PARECER DA COMISSÃO DE AVALIAÇÃO

Estudo de Impacte Ambiental

“Modernização do Troço entre Alverca e Castanheira do Ribatejo”

(AIA 3858)

A.3.– Caminho Paralelo 27-1

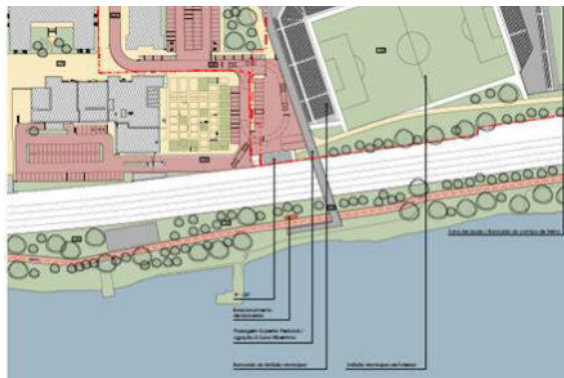
PARECER DOS SERVIÇOS - Apesar deste caminho cumprir o analisado e proposto em reunião entre a IP, SA e os serviços da Câmara Municipal, já não se torna necessário a sua construção uma vez que os pressupostos que estiveram na base da sua decisão foram alterados.

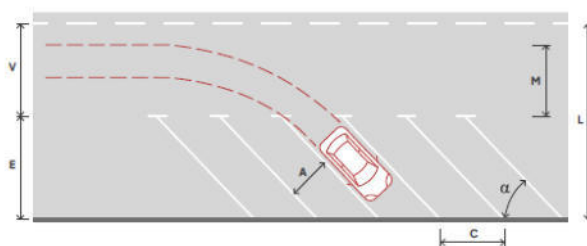
PARECER DOS SERVIÇOS - Deverá ser tido em consideração a colocação de barreiras automáticas, nas entradas e saídas e o pavimento deverá ser permeável ou semipermeável, conforme já transmitido anteriormente ao IP, SA., no âmbito do acompanhamento do projeto por parte da Câmara Municipal.

Considera-se ainda que o reforço da estrutura do pavimento indicada no projeto deverá garantir a sua utilização por veículos pesados de cargas e descargas e veículos de emergência.

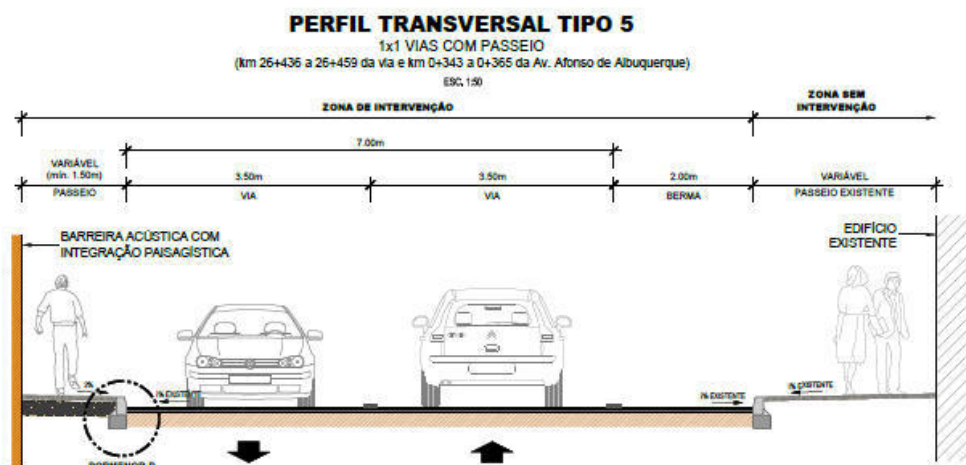
- Seria muito importante que, nesta fase e em definitivo, estivesse devidamente contabilizado o número de lugares de estacionamento suprimidos na Av. Afonso de Albuquerque.

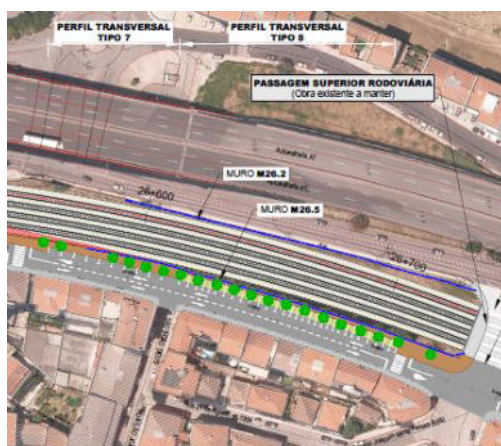
PARECER DOS SERVIÇOS – aproximadamente ao Km 0+340 (dir.) deverá ser mantida a zona para tomada e largada de crianças (transporte escolar).

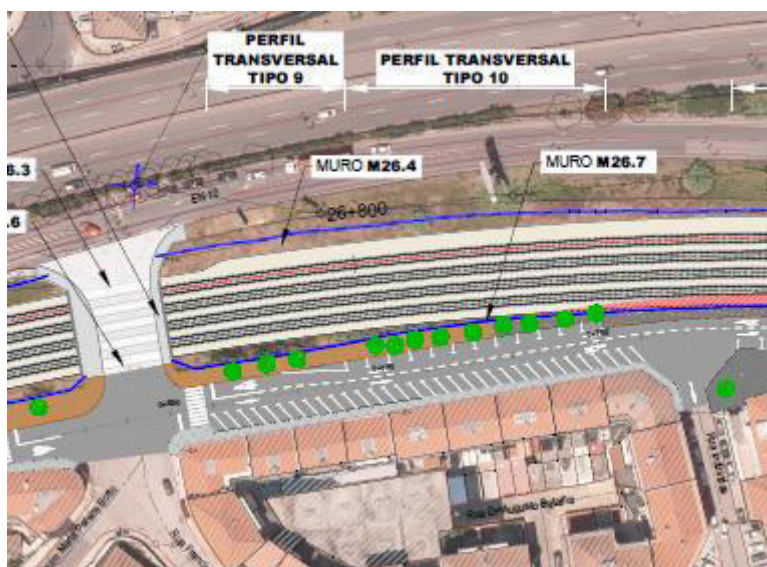
PARECER DOS SERVIÇOS – Tendo em conta o espaço disponível na interseção da Av. Afonso de Albuquerque com as ruas Cónego Joaquim Maria Pereira Botto e Francisco Filipe Reis, deveria ser proposta a reformulação da zona de interseção com a canalização de tráfego. De modo a reduzir a área e pontos de conflito e a definir movimentos trajetórias a efetuar.

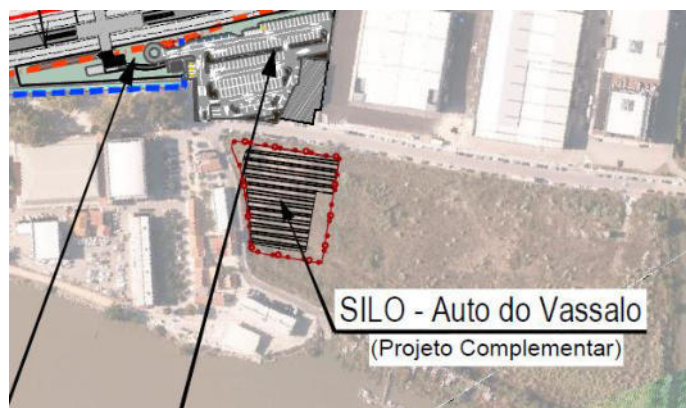
Face às demolições previstas, alerta-se para a necessidade de serem repostas, através de desvio ou modificação da rede, todas as instalações ou pontos de entrega com contagem, da responsabilidade do Município, que se encontrem na área de intervenção da obra.

Não se encontra identificado nenhuma informação relativa à Iluminação dos novos caminhos paralelos. Questiona-se se não foi equacionado.

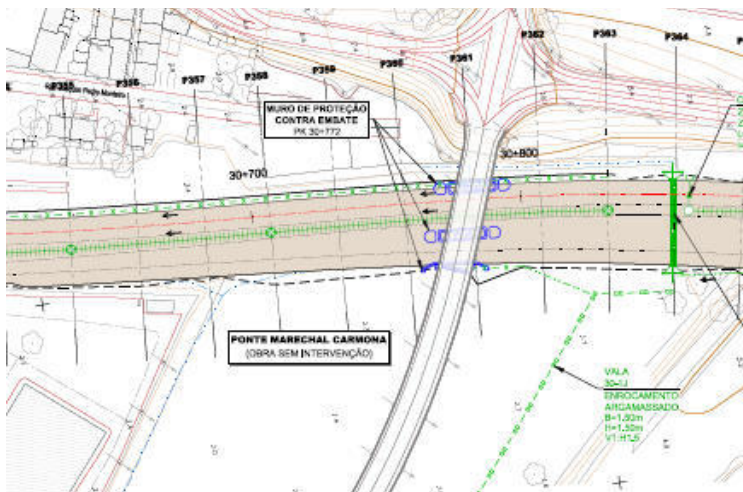
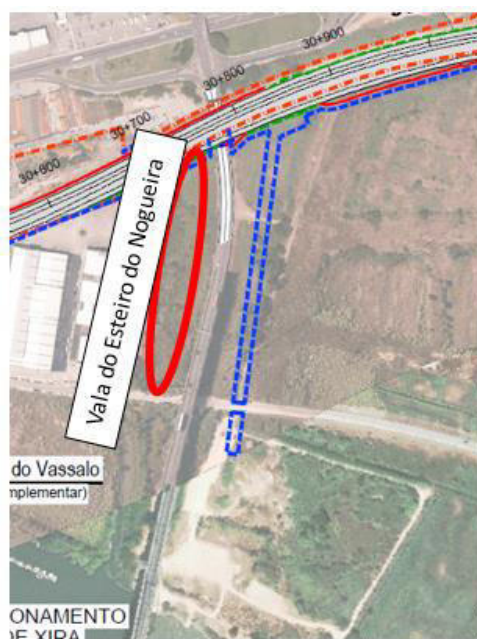
Da consulta dos elementos do Anexo B_3-Drenagem e Esb_Orto onde nesta consta o limite de expropriação, verifica-se, conforme imagens infra, que a expropriação coincide com a drenagem que é feita para uma linha de água que não existe no território. Sugere-se que a drenagem seja efetuada pela Vala do Esteiro do Nogueira a jusante da Ponte Marechal Carmona.

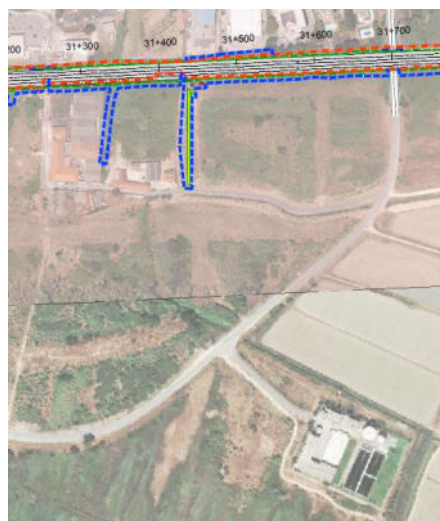
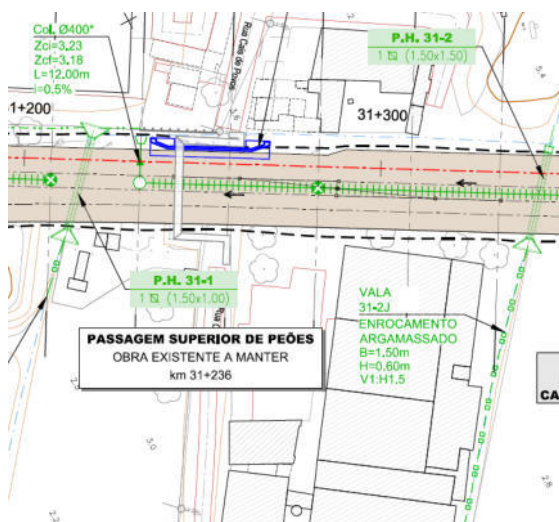
Referir também que a drenagem junto às edificações, conforme imagem seguinte, tem de ser articulada com a linha de água no âmbito do Loteamento denominado Cais de Povos, titulado pelo Alvará de Loteamento n.º 04/07, estando nesse âmbito previsto a requalificação da Ribeira de Povos.
